RÅDE KOMMUNE

Sakspapir

Forslag til detaljreguleringsplan for Ringstad - Burumbråten - 2. gangsbehandling

Figur 1 viser arealer regulert til bolig i eksisterende reguleringsplan. Reguleringsplan for Andersen gartneri AS vedtatt 13.11.2008.

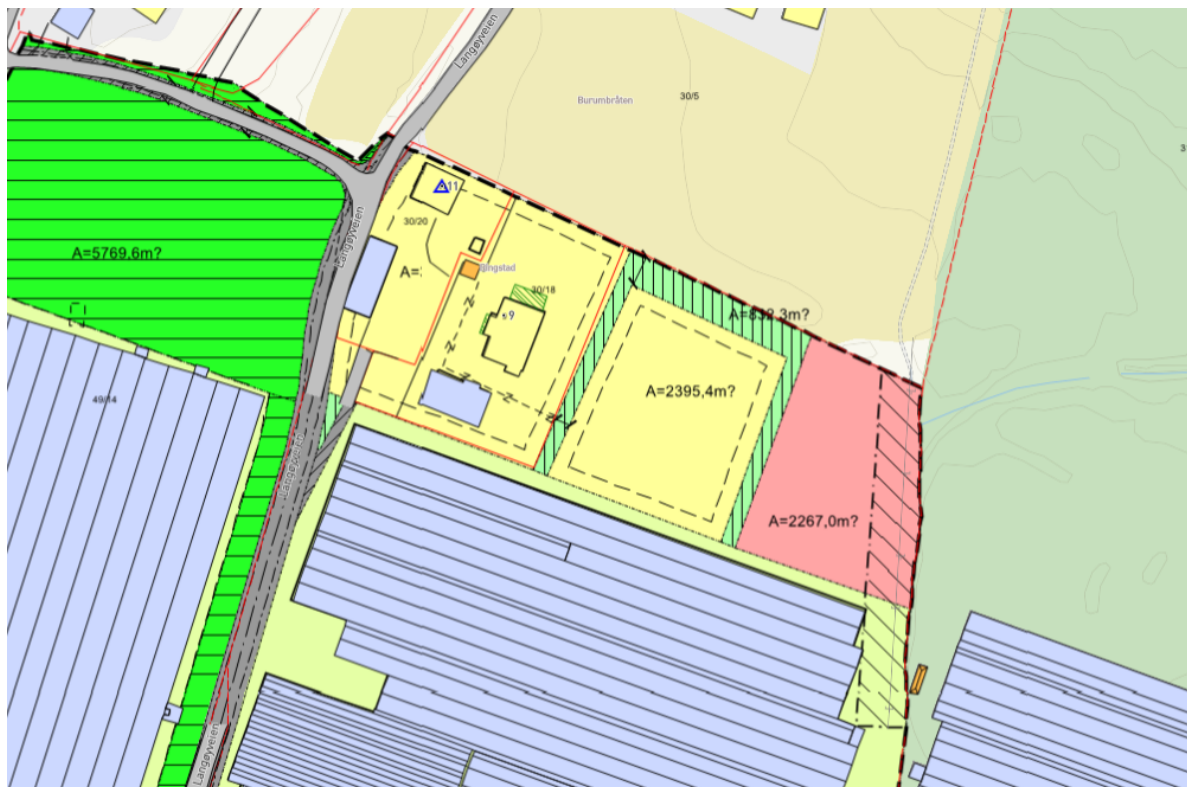
Fylkesmannen stiller spørsmål ved om delområde B1 og B2 bør reguleres til landbruksformål i stedet for boligformål når de er en del av landbrukseiendommen.

Fylkesmannen stiller spørsmål ved om delområde B1 og B2 bør reguleres til landbruksformål i stedet for boligformål når de er en del av landbrukseiendommen. B1 reguleres i henhold til faktisk bruk og eksisterende reguleringsplan. B2 reguleres med til boligformål som i eksisterende reguleringsplan plan – bare flyttet og endret fra frittliggende til konsentrert eneboligbebyggelse.

Nå det gjelder byggeområde for boliger har rådmannen vurdert at plankartet kan godkjennes slik det foreligger. I bestemmelsens § 6.2 fremgår det at det kun tillates oppført husvære for sesongarbeidere tilknyttet gartneri virksomheten og at området B2 ikke tillates fradelt. Det anses å ivareta ønsket intensjon.
